<b>ÁREA METROPOLITANA DE BUCARAMANGA</b> <small>BUCARAMANGA - FLORIABLANCA - GIRÓN - PIEDICUESTA</small>	<b>PROCESO GESTIÓN AMBIENTAL</b>	<b>CODIGO: SAM-FO-014</b>
	<b>RESOLUCION</b> ( 001267 / 14 ) 14 DIC 2018	<b>VERSIÓN: 01</b>

Por el cual se niega un permiso de Vertimientos

11. Que con fundamento en informe técnico de fecha diciembre 04 de 2018, se indicó en memorando SAM-1123 del mismo día, que la documentación presentada por el peticionario, no reúne los requisitos técnicos necesarios para el otorgamiento del permiso de vertimientos.

Imagen 18. Usos del suelo de la sociedad CLINICA CHICAMOCHA S.A.

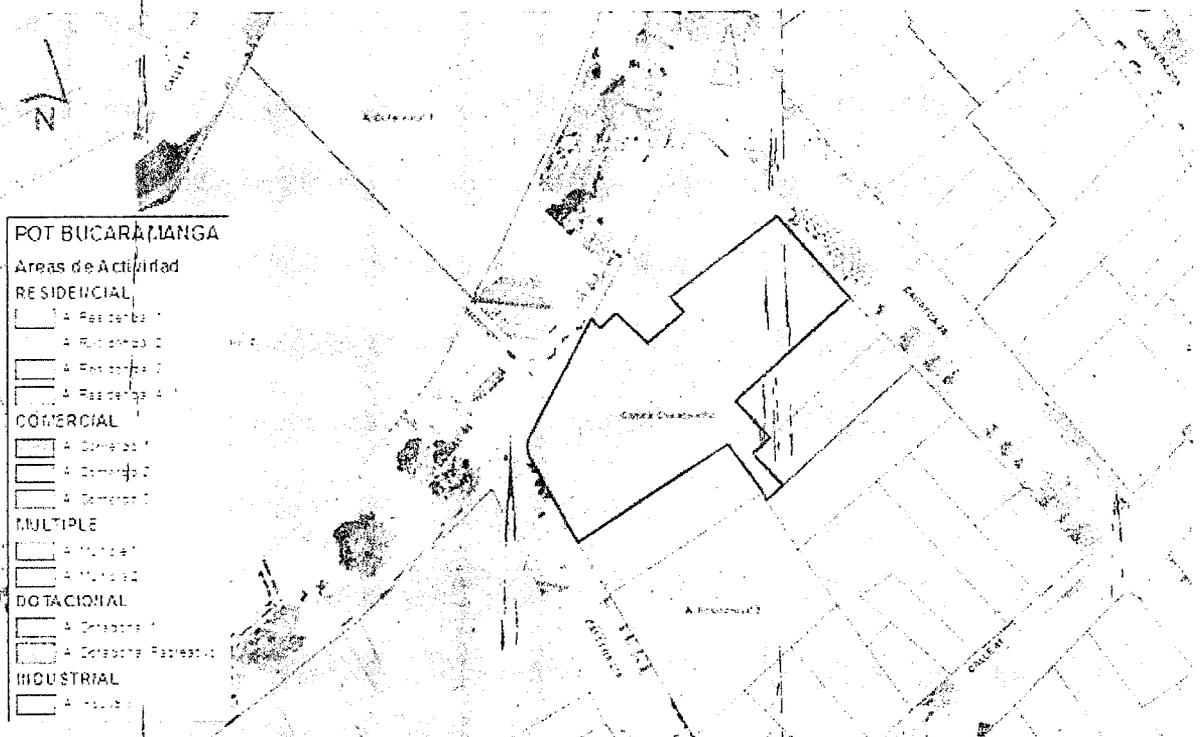
*En las siguientes gráficas es posible evidenciar que la CLINICA CHICAMOCHA S.A. sede Principal no está ubicado en ningún suelo de protección o área que impida la ejecución de las actividades propias de la prestación de los servicios de salud, está ubicado en una zona catalogada según el POT de Bucaramanga como de uso Dotacional.*
